*Rapport des experts sur l'accident de l'« Eschenvorstadt », à Bâle.*

#### Chapitre VII. Les calculs statiques.

Fig. 4. — I<sup>er</sup> étage.

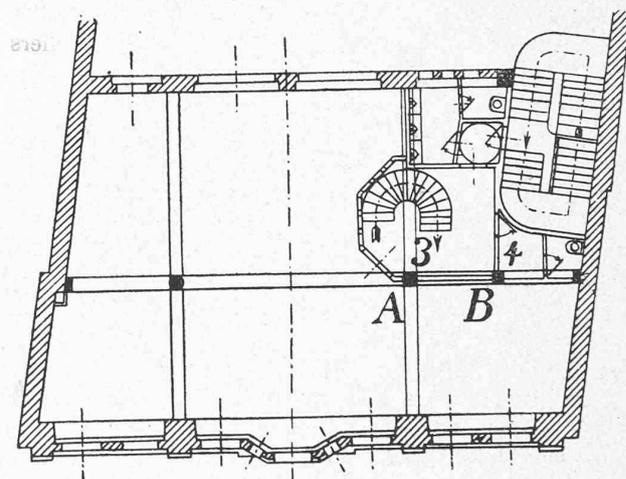
**Calcul des colonnes.** — Les calculs des colonnes qui nous ont été fournis se bornent à une récapitulation des charges correspondant à chaque colonne et à la démonstration que la section choisie suffit pour cette charge. Mais on ne voit pas comment les différentes charges ont été déterminées. Quoiqu'il en soit, les chiffres indiqués concordent assez bien avec ceux trouvés dans nos calculs. Nous n'avons constaté qu'en un seul endroit un écart bien accentué, lequel se rapporte aux deux colonnes circulaires A du premier étage.

Ces colonnes ont à supporter la couverture du premier étage et, chacune d'elles, deux colonnes rectangulaires du deuxième étage. Pour ces dernières, le calcul qui nous a été présenté indique 45 t., ce qui correspond bien au résultat con-

La colonne orientale A doit supporter :	
la charge de la colonne rectangulaire qui lui est immédiatement superposée . . . . .	tonnes 45,0
la charge de la colonne voisine portée par le linteau 2 avec une composante de : $\frac{45 \times 4,8}{6,55} =$	» 33,0
le poids de la couverture du premier étage 5 <sup>m</sup> ,7 de longueur, 5 <sup>m</sup> ,2 de largeur et 0 <sup>m</sup> ,14 d'épaisseur	» 10,4
le poids des linteaux qui en font partie, 25 % approximativement, soit . . . . .	» 2,6
le poids de la colonne elle-même . . . . .	» 1,3
Charge totale . . . . .	tonnes 92,3

Or, dans le calcul qui nous a été soumis, la charge incombant à la colonne A a été indiquée 52,5 t. ; nous ne pouvons nous expliquer cette différence qu'en admettant qu'il s'est glissé là quelque erreur de calcul.

au lieu de 92,3 t. D'où il résulte que la colonne orientale A du premier étage était de 50 % trop faible, même en supposant une résistance normale du béton à la compression. Il en était à peu près de même pour la colonne occidentale.

Fig. 6. — Disposition du pilier, du sommier et des voûtes dans le vestibule du rez-de-chaussée.

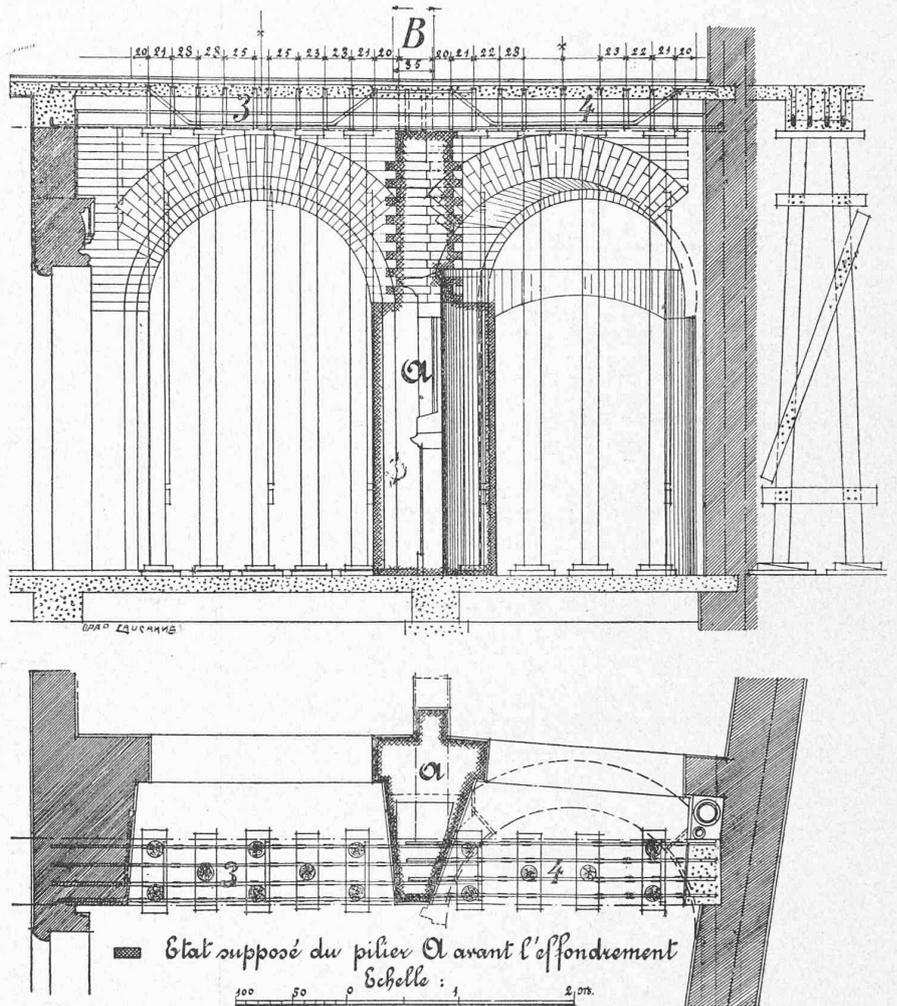
La jonction des sommiers 3 et 4 devait s'appuyer sur un pilier maçonné. La poutre fut soutenue provisoirement, à gauche et à droite, par des étais en bois. Mais ces étais étaient gênants pour l'exécution des maçonneries du pilier ; ils furent enlevés en partie et remplacés par un court étau de 10 cm. de diamètre environ qui s'appuyait sur le pilier à moitié maçonné. On continua à monter la maçonnerie du pilier, à section très réduite, pour autant que l'étau le permettait. Au dire des témoins le pilier doit avoir été prolongé jusqu'au sommier. L'écroulement se produisit approximativement une heure après l'enlèvement des étais.

Or le linteau 3-4 n'était absolument pas en état de résister à cette charge sans étais ou colonnes pour le soutenir. Il avait une portée de 4<sup>m</sup>,82. L'axe de la colonne B était distant des appuis de 2<sup>m</sup>,51, respectivement 2<sup>m</sup>,31. Il y avait quatre barres de fer de 11 mm. de diamètre à la partie inférieure de ce linteau, qui chevauchaient de 55-60 cm. au point de jonction. Si l'on suppose, ce qui ne pouvait guère être le cas, que la longueur de ce dépassement suffit pour faire travailler les barres, on arrive aux résultats suivants :

La poutre avait à l'endroit dangereux la section ci-dessus (fig. 5). Nous admettons que la résultante de la compression agit en D, soit au milieu du hourdis. La distance qui sépare dès lors les centres des efforts de compression et d'extension devient :
